**AVIS RELATIF A LA PROTECTION
CONTRE LES EVENTUELS EFFETS NOCIFS ET NUISANCES
PROVOQUES PAR LES RAYONNEMENTS NON IONISANTS
GENERES PAR DES ANTENNES EMETTRICES STATIONNAIRES**

Commune : CHARLEROI - Exploitant : PROXIMUS

Référence exploitant : 71GTX_01

Rapport n° 2107 / 2023

Figure 1 : Vue en plan des lieux de séjour et des points de contrôle

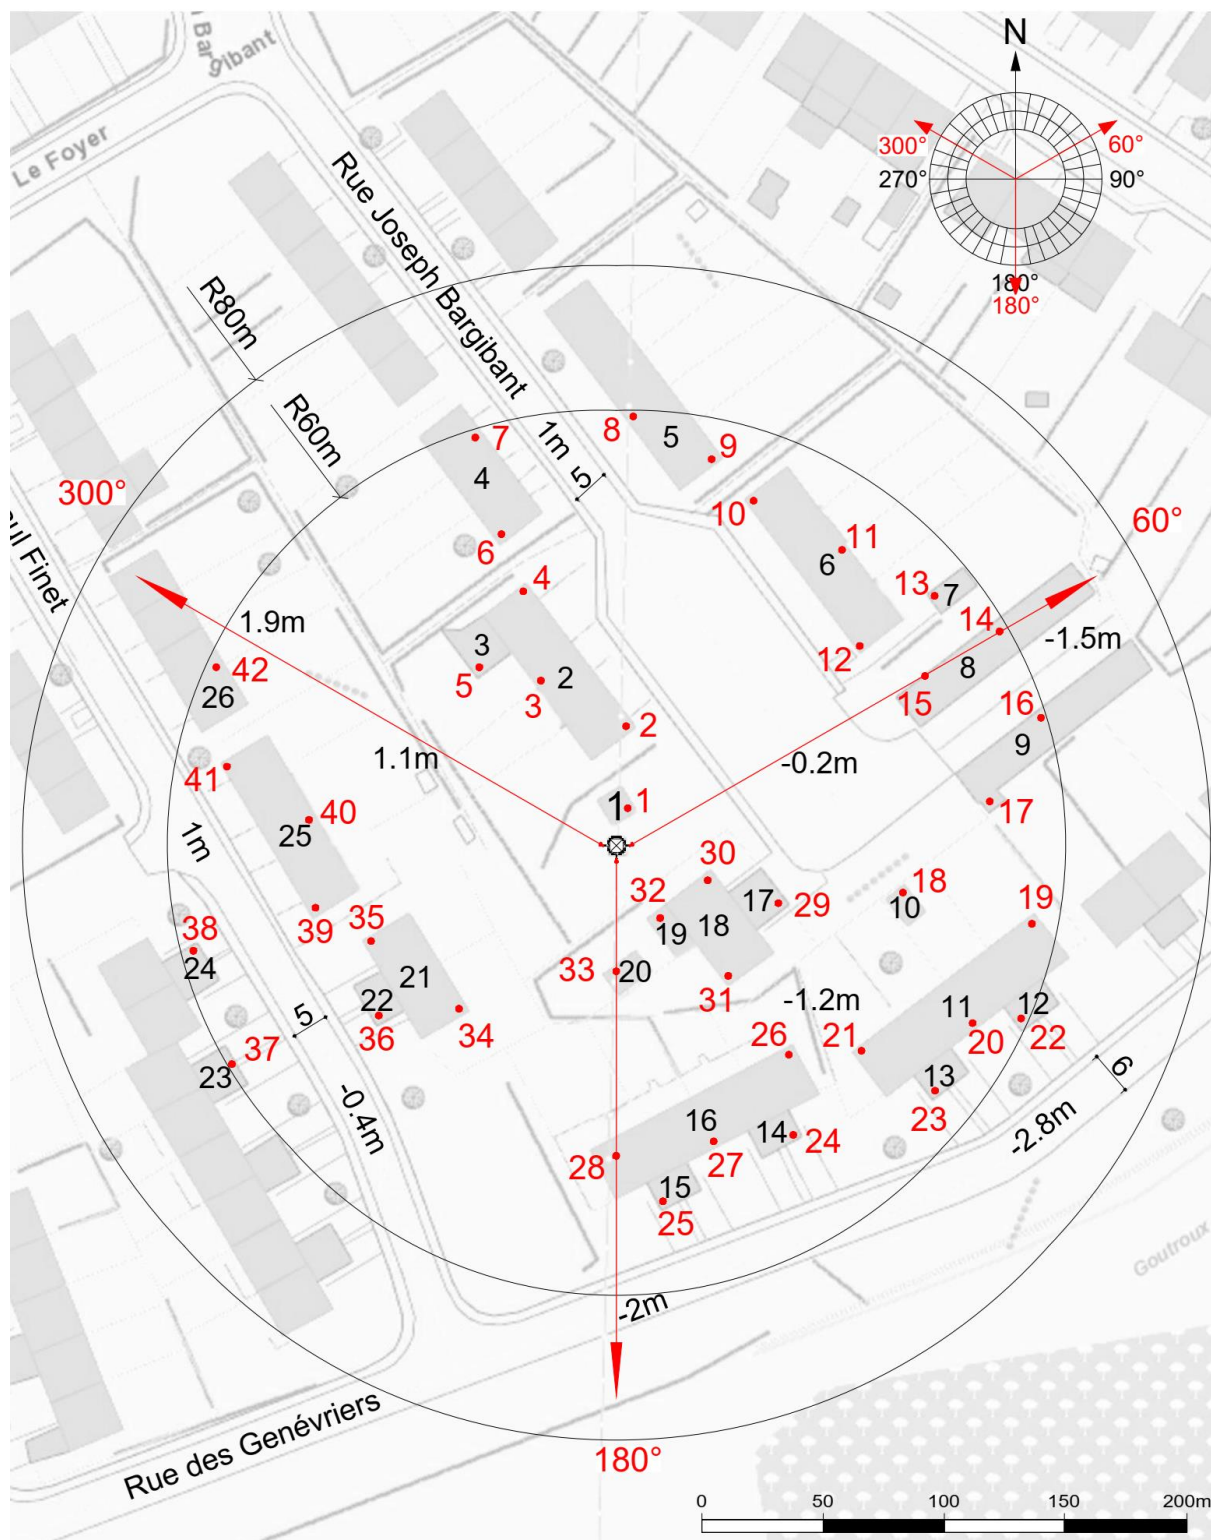
- le numéro du point de contrôle repris sur un des plans de la figure 1;
- le numéro du LS dans lequel se trouve le point de contrôle de la 1^{ère} colonne ;
- l'atténuation d'obstacle prise en compte pour le calcul de l'indice d'exposition dans le LS ;
- le résultat du calcul de l'indice d'exposition.

En ce qui concerne les antennes de l'installation mentionnées dans le tableau 1, la distance maximale à laquelle la limite pourrait être atteinte, à l'extérieur, est égale à 73,4 m. S'il n'y a pas de LS à une distance inférieure, les antennes respectent forcément la limite d'immission.

Dans le cas des LS situés à l'intérieur des bâtiments, une atténuation d'obstacle est prise en compte et il en résulte que la distance maximale à laquelle la limite pourrait être atteinte se réduit à 51,9 m.

Les résultats de l'évaluation décrite au paragraphe 4 indiquent que les antennes émettrices stationnaires de l'installation faisant l'objet du présent avis ne produisent pas, dans un lieu de séjour, un rayonnement électromagnétique maximum supérieur aux limites fixées à l'article 4 du décret.

Figure 2 : Vue en plan des installations d'antennes dans un rayon de 300 mètres autour de l'installation faisant l'objet de la demande d'avis

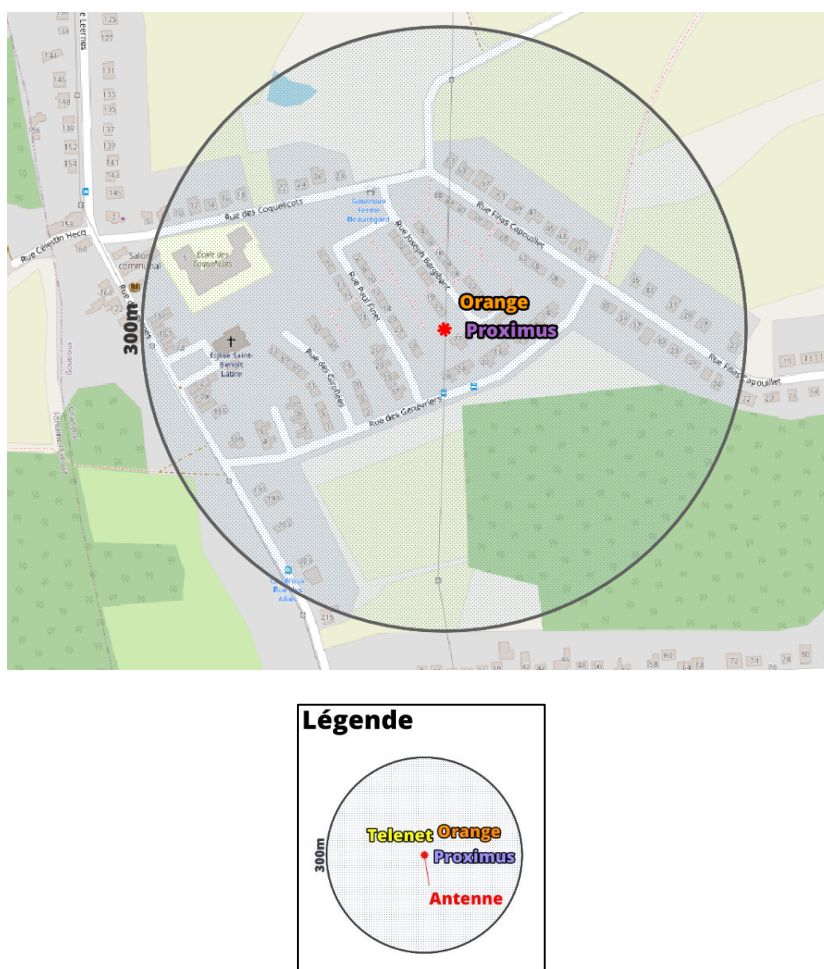
Le plan en projection verticale de la figure 2 indique la localisation des antennes actives éventuelles visées par le décret et situées dans un rayon de 300 mètres autour de l'installation référencée dans le paragraphe 2. Les données de localisation de ces antennes et les avis correspondant sont accessibles via le cadastre en ligne des antennes émettrices stationnaires⁶.

Compte tenu du nombre d'installations localisées dans la figure 2, il apparaît que l'intensité du rayonnement électromagnétique généré, dans les lieux de séjour situés à proximité de l'installation référencée dans le paragraphe 2, par l'ensemble des antennes émettrices stationnaires de l'ensemble des exploitants du même site d'antennes émettrices stationnaires respecte la limite fixée à l'article 4, § 2 du décret.
